AUTO No. 294 DE 25 SEP 2024

"Por medio del cual se realiza seguimiento a las obligaciones derivadas de la Resolución 0620 del del 17 de abril de 2018, modificada por las Resoluciones No. 0268 del 17 de marzo de 2020 y No. 0326 del 08 de abril de 2021, se hacen unos requerimientos y se toman otras determinaciones SRF-00395."

**LA DIRECTORA DE BOSQUES, BIODIVERSIDAD Y SERVICIOS
ECOSISTÉMICOS DEL MINISTERIO DE AMBIENTE Y DESARROLLO
SOSTENIBLE**

"Por medio del cual se realiza seguimiento a las obligaciones derivadas de la Resolución 0620 del del 17 de abril de 2018, modificada por las Resoluciones No. 0268 del 17 de marzo de 2020 y No. 0326 del 08 de abril de 2021, se hacen unos requerimientos y se toman otras determinaciones SRF-00395."

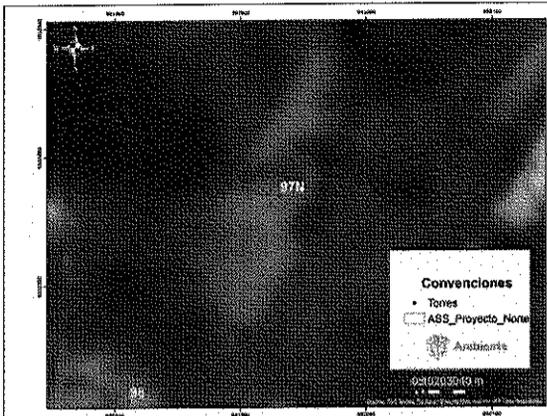
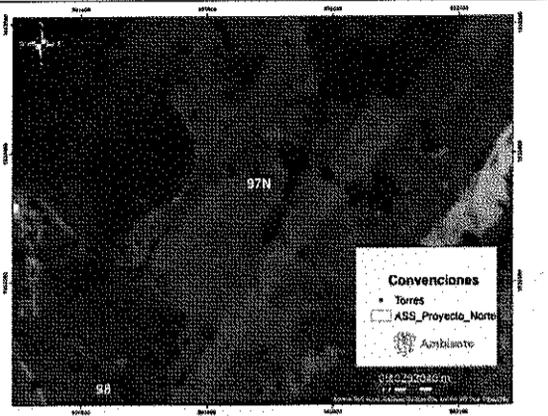
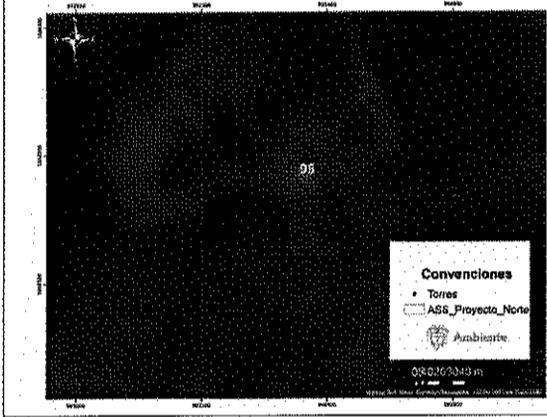
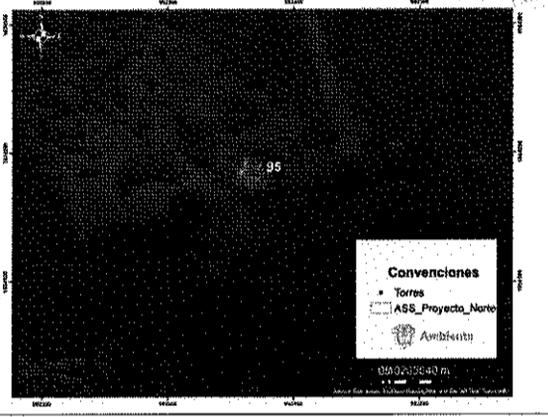
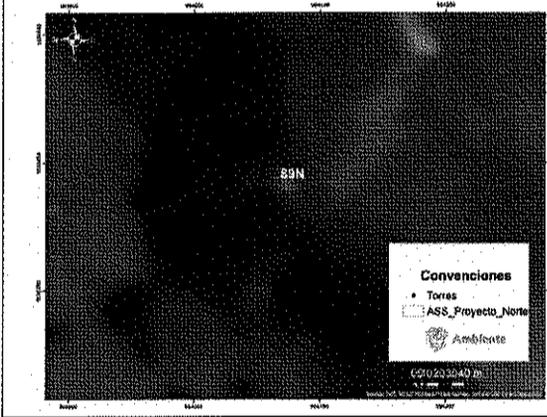
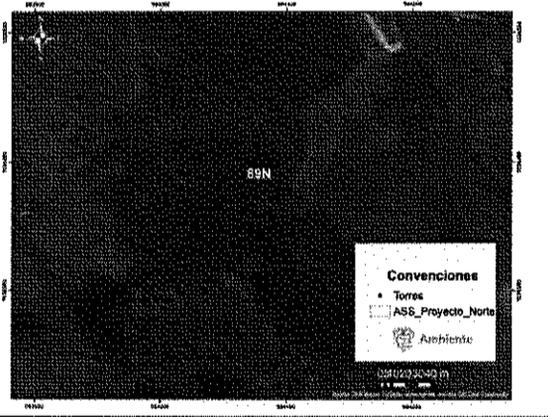
En relación con las torres NB_121N, NB_120N, NB_119, NB_118A, NB_118, NB_117A, NB_115, NB_114, NB_113, NB_112, NB_111N, NB_110, NB_109, NB_106N, NB_105, NB_103, NB_102N, NB_98, NB_97N, NB_95, NB_89N y NB_78, aparentemente se encuentran construidas o en proceso de construcción ya que las imágenes muestran una aparente zona sin vegetación, ver Fotografías 3-79 a 3-121.

Figura 3-2. Cronograma de actividades inicial. Fuente Radicado No. 1-2021-26139 del 02 de agosto de 2021 el Grupo de Energía de Bogotá (GEB).

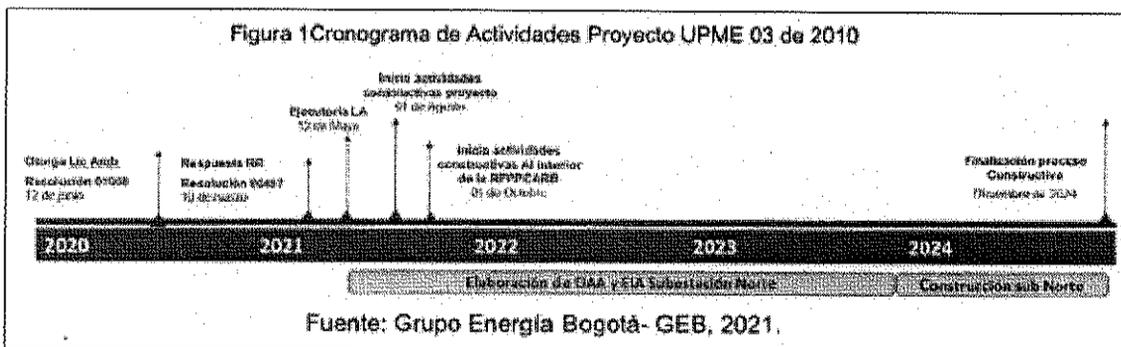
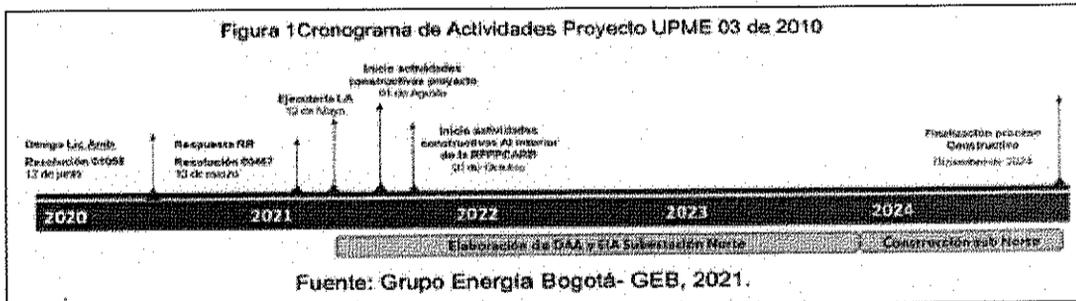
- El día 01 de agosto de 2021 se dio inicio formalmente a las actividades del "Proyecto UPME- 03 2010 Subestación Chivor II - Norte 230 Kv y líneas de transmisión asociadas".
- El detalle de la duración de las actividades sometidas a sustracción temporal en las áreas viabilizadas en la Reserva Forestal Protectora Productora de la Cuenca Alta del Río Bogotá tenía como fecha de inicio el 01 de octubre de 2021, de esta manera, el término otorgado para la sustracción temporal inició a partir del 2 de octubre de 2021 (ver Figura 3-2).

El cronograma inicial de actividades fue radicado presentado por el GRUPO ENERGÍA BOGOTÁ S.A. E.S.P. mediante radicado de ingreso No. 01-2021-26139 del 02 de agosto de 2021 y en este mismo comunicado se permitió informar formalmente a la Dirección de Bosques, Biodiversidad y Servicios Ecosistémicos sobre el inicio formal de las actividades del "Proyecto UPME- 03 2010 Subestación Chivor II – Norte 230 Kv y líneas de transmisión asociadas" y que sobre las áreas viabilizadas con sustracción en la Reserva Forestal Protectora Productora de la Cuenca Alta del río Bogotá la fecha proyectada era 01 de octubre de 2021, ver Figura 3-2 (cumpliendo con los 15 días de antelación para el seguimiento correspondiente).

Figura 3-3. Cronograma de actividades actualizado. Fuente: Tomado del Radicado No. 2023E1030834 del 13 de julio de 2023 de Enlaza-GEB, 2023.

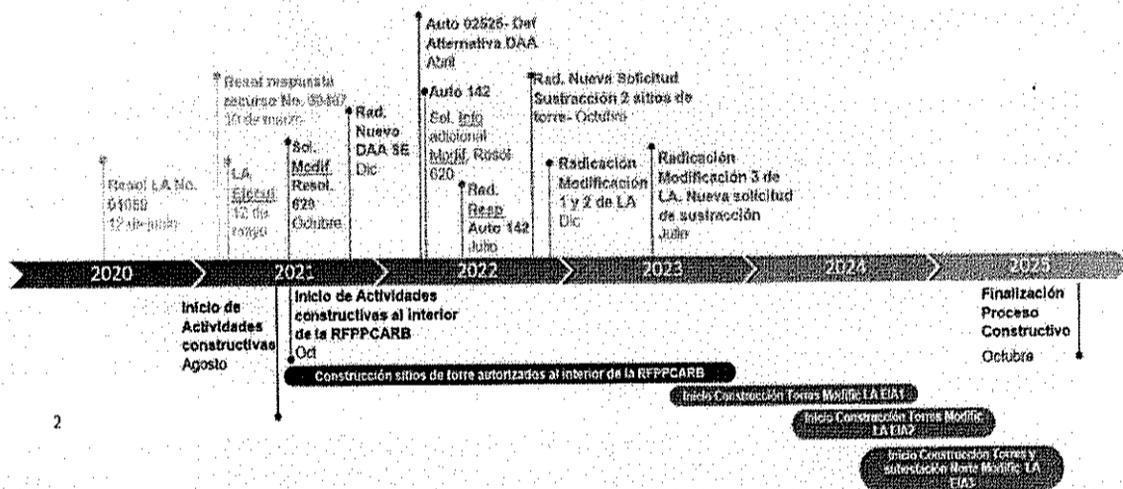
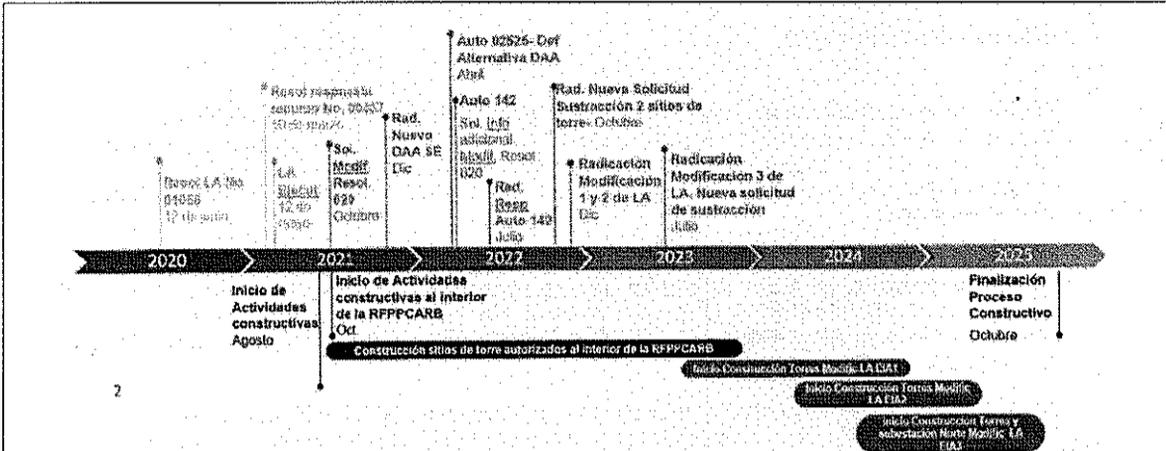
Mediante el comunicado remitido por el GRUPO DE ENERGÍA DE BOGOTÁ S.A. E.S.P con radicado de ingreso No. 2023E1030834 del 13 de julio de 2023, se entregó la actualización del cronograma de actividades del "Proyecto Norte UPME-03-2010 en cumplimiento al Artículo 7, Resolución 620 de 2018", en el cual se amplió la fecha para la etapa constructiva pasando de diciembre de 2024 a octubre de 2025, cambio derivado del avance constructivo que se llevaba a julio de 2023, así como de los tramites ambientales adicionales que se requieren para continuar con la construcción del proyecto tales como: modificaciones de la licencia ambiental, solicitud ante el Ministerio de Ambiente de la modificación de polígonos sustraídos de la Resolución 620 del 2018 para 3 sitios de torre y la nueva solicitud de sustracción de áreas para dos sitios de torre en la Reserva Forestal Protectora Productora de la Cuenca Alta del río Bogotá, de acuerdo a lo informado por el titular de la sustracción (ver Figura 3-3).

De acuerdo con lo anteriormente descrito el término concedido por este Ministerio para la sustracción temporal se encuentra vigente al momento de realizar el presente concepto de seguimiento, ya que de acuerdo con el cronograma de actividades actualizado con radicado de ingreso No. 2023E1030834 del 13 de julio de 2023 por parte del GRUPO ENERGÍA BOGOTÁ S.A. E.S.P. la finalización del proceso constructivo se tiene definida para el mes de octubre de 2025, por lo que esta Dirección no se pronunciará en ese sentido más allá del cumplimiento de la obligación por parte del peticionario en mantener informada a esta cartera ministerial al respecto del avance de las actividades y continuará en proceso de seguimiento.

Mediante el comunicado remitido por el GRUPO DE ENERGÍA DE BOGOTÁ S.A. E.S.P con radicado de ingreso No. 2023E1030834 del 13 de julio de 2023, se entregó la actualización del cronograma de actividades del "Proyecto Norte UPME-03-2010 en cumplimiento al Artículo 7, Resolución 620 de 2018", en el cual se informó el inicio formal de las actividades del "Proyecto UPME- 03 2010 Subestación Chivor II – Norte 230 Kv y líneas de transmisión asociadas" y que sobre las áreas viabilizadas con sustracción en la Reserva Forestal Protectora Productora de la Cuenca Alta del río Bogotá la fecha proyectada era 01 de octubre de 2021 (ver Figura 3-3).
